EXP. Nº 47152/2022

Con respecto a la Licitación Pública para la “CONSTRUCCIÓN DE INFRAESTRUCTURA DE PASEO COSTERO VILLA CONSTITUCIÓN” tramitada según Expediente Nº 47152/2022 se notifica a Ud. las siguientes respuestas a las consultas efectuadas:

BANCO BKF

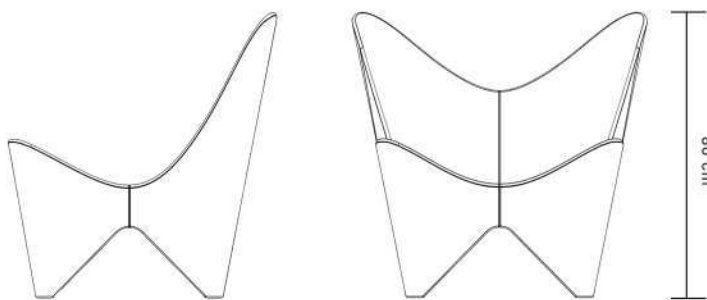
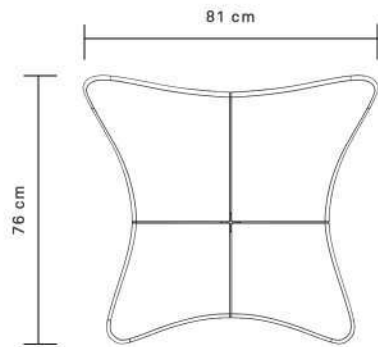
Pregunta 28:No se cuenta con recaudos gráficos o detalle en Pliego de condiciones dl punto 6.8 Banco tipo africano de hormigón con colocación. Se pide enviar recaudos de este ítem.

Respuesta 28:Lamina DU10. Están dimensiones en los gráficos y fotos de referencia.

Se adjunta ficha de un ejemplo.

LEDVANCE® STREETLIGHT 60W / 90W / 120W / 150W 90-305V 5000K

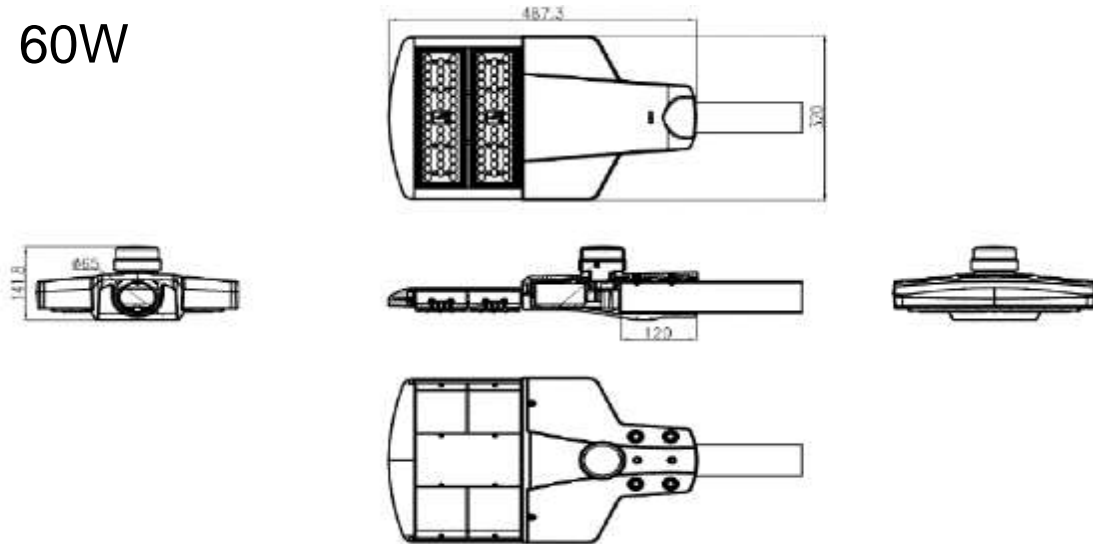
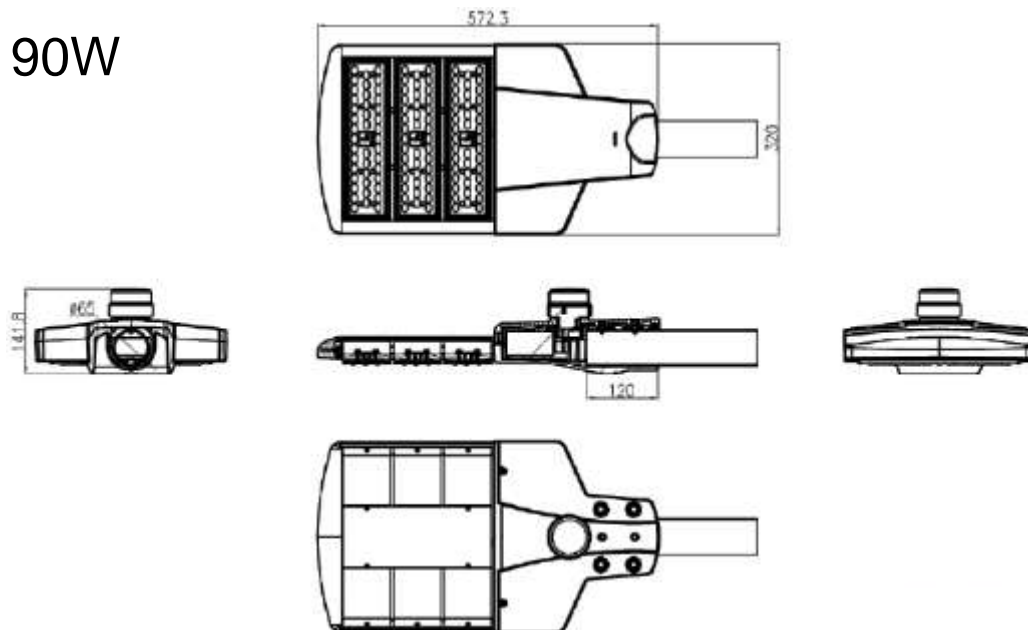
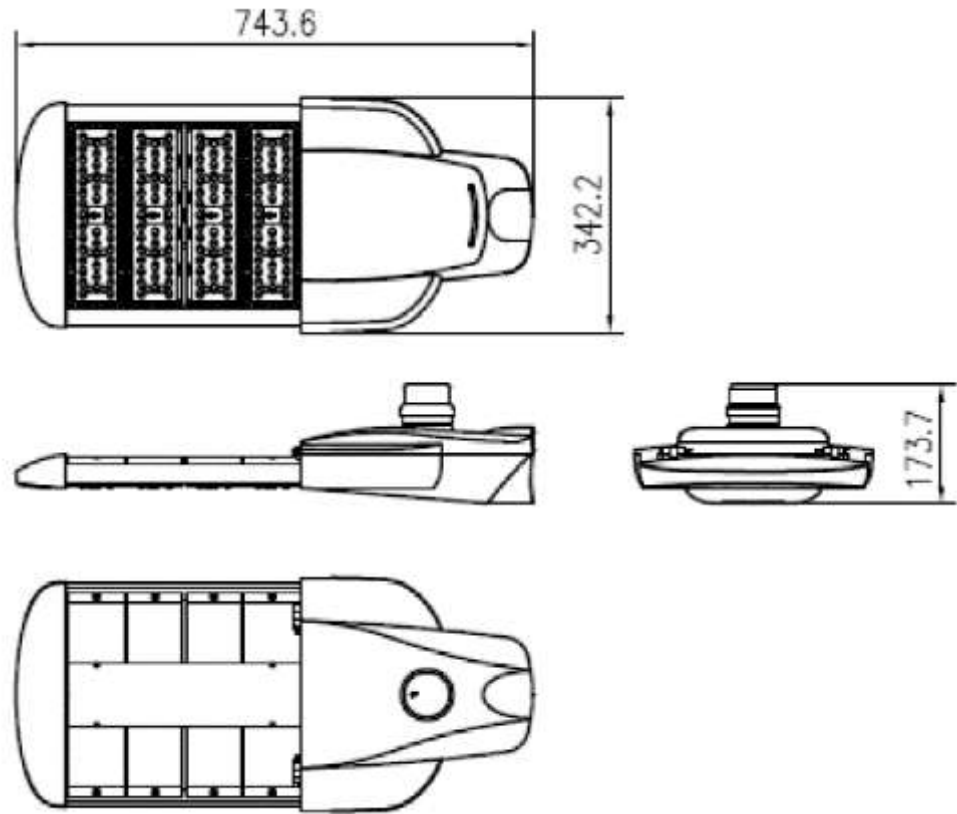
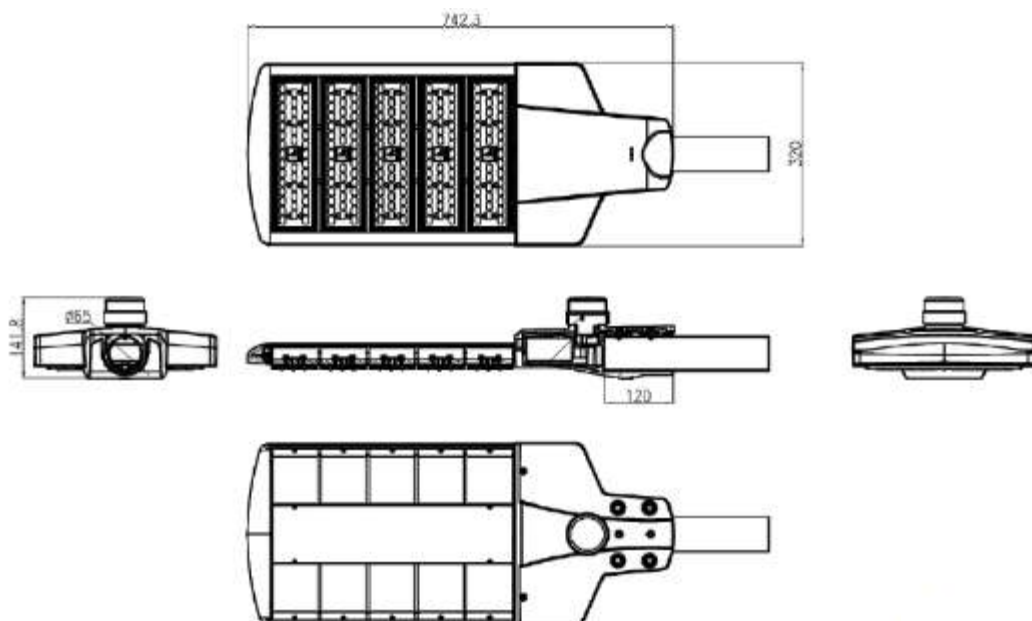
Pregunta 18: En el plano y la memoria de alumbrado recibidos, así como lo enviado en el CD, no se cuentan con especificaciones para la luminaria L01, se pide enviar la ficha técnica para saber las características de dicha luminaria.

Respuesta 18: Se adjuntan fichas

MOBILE MESA DE PING PONG

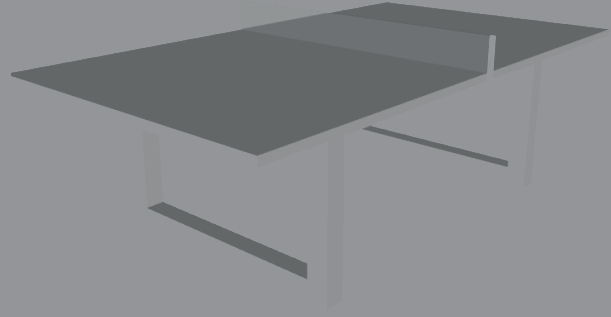
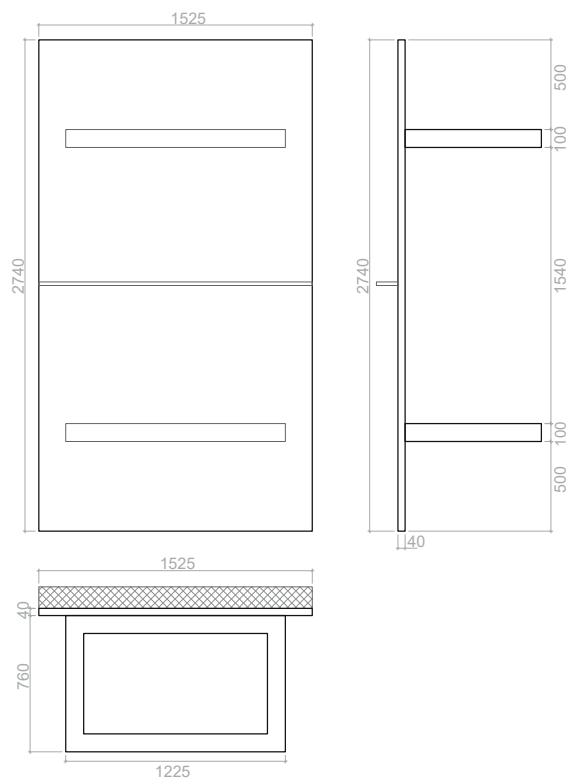
Pregunta 27:En el ítem 6.5 y 6.6, mesa juegos de mesa con bancos con colocación, mesa ping pong hormigón con colocación, no se cuenta con las características técnicas (sí recaudos gráficos de estos elementos). Se pide enviar las dimensiones, altura, tipo de hormigón y otras características técnicas a utilizar.

Respuesta 27: se adjuntan fichas de equipamiento tanto de futbol tenis como mesa de ping pong de hormigón para exteriores. El oferente puede proponer similares que serán evaluadas por la Dirección de Obra para su aprobación siempre y cuando cumplan con las condiciones para el uso adecuado del mismo.

PARRILLERO

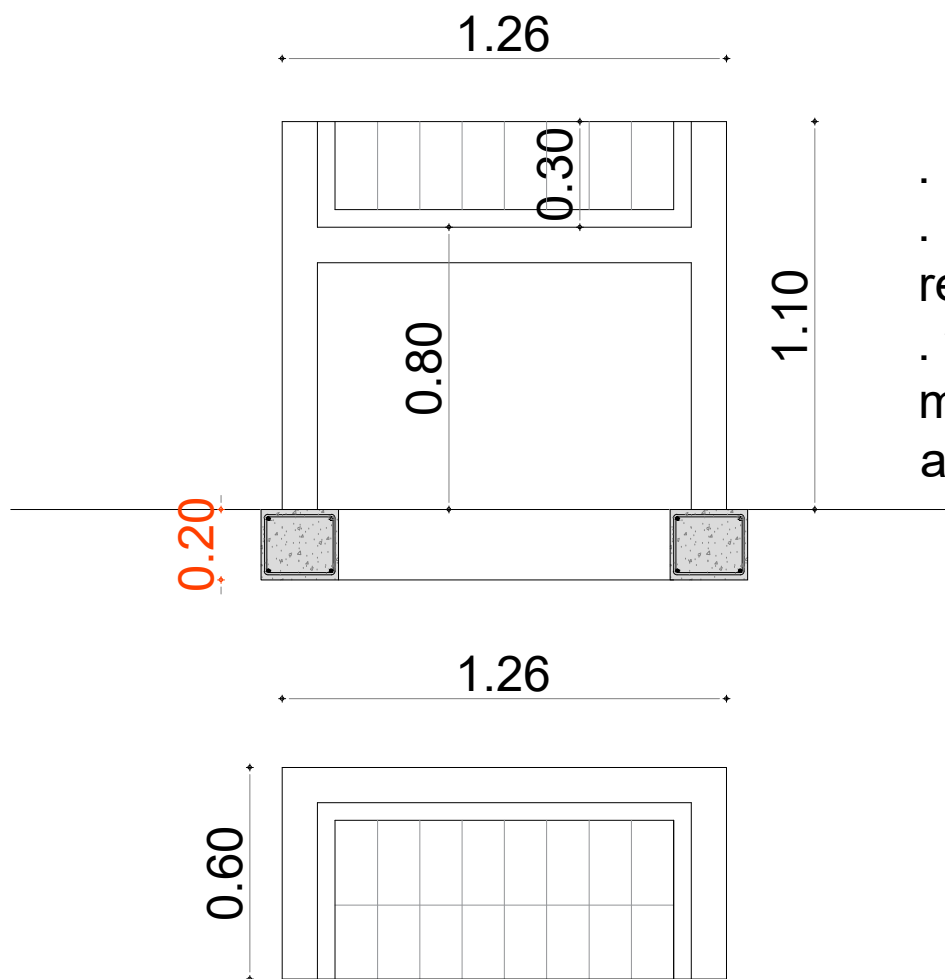
Pregunta 25: ¿Se cuentan con recaudos gráficos para los parrilleros a colocar para remitir?

Respuesta 25: se adjuntan planos

- . Estructura de H.A. 10cm
- . revestimiento interior ladrillo refractario
- . viga - zapata corrida bajo muros de hormigón 20cm altura
